Piotr Wilczewski
Radny Rady Miasta
Gorzowa Wielkopolskiego

Interpelacja nr 18
w sprawie rewitalizacji parku Siemiradzkiego

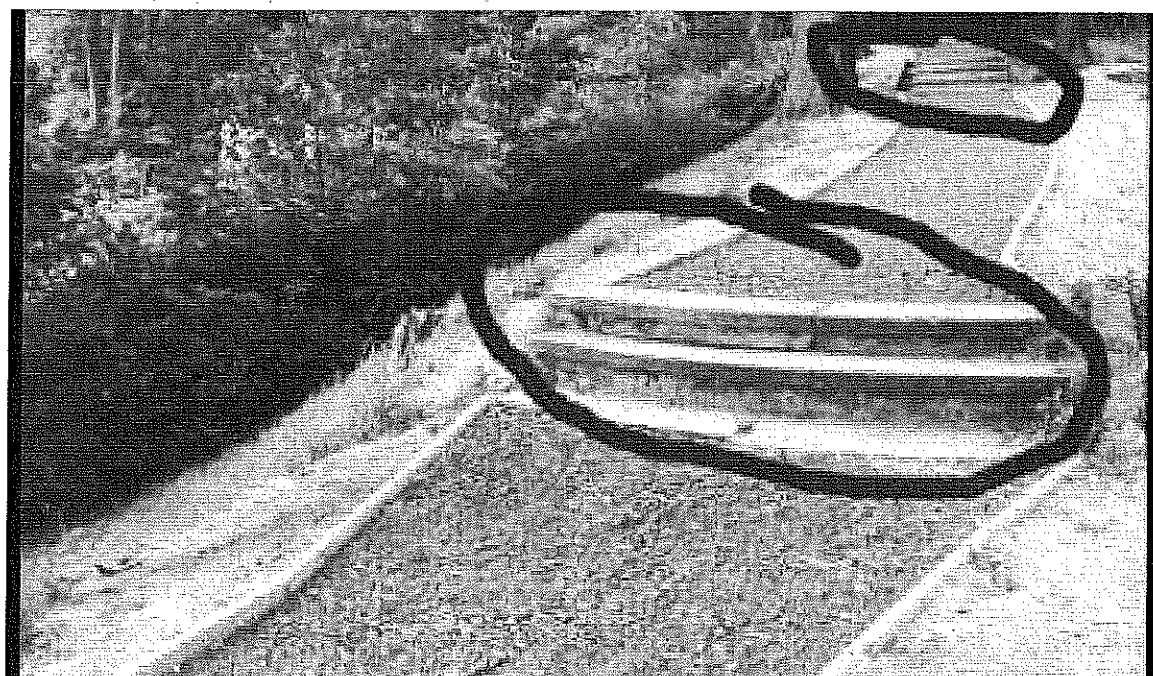
Podczas wczorajszej przejażdżki rowerowej co chwilę napotykałem się na nowe bariery architektoniczne, które jak miemam mogą nie zostać usunięte, bo z pewnością są zgodne z projektem zaakceptowanym przez urzędników (do tej pory nie została zamontowana barierka wzdłuż schodów na skwerze im. W. Pileckiego, o której pisałem w mojej wcześniejszej interpelacji pod koniec 2018 roku).

Poniżej zamieszczam zdjęcie schodów znajdujących się na ścieżce prowadzącej wzdłuż muru amfiteatru. Niedopuszczalne jest tworzenie kolejnych barier architektonicznych i kolejny raz zwracam się z prośbą o postępowanie zgodnie z wytycznymi opublikowanymi przez Stowarzyszenie Przyjaciół Integracji a sfinansowanymi ze środków Państwowego Funduszu rehabilitacji Osób Niepełnosprawnych zgodnie z normą ISO 21542:2011.
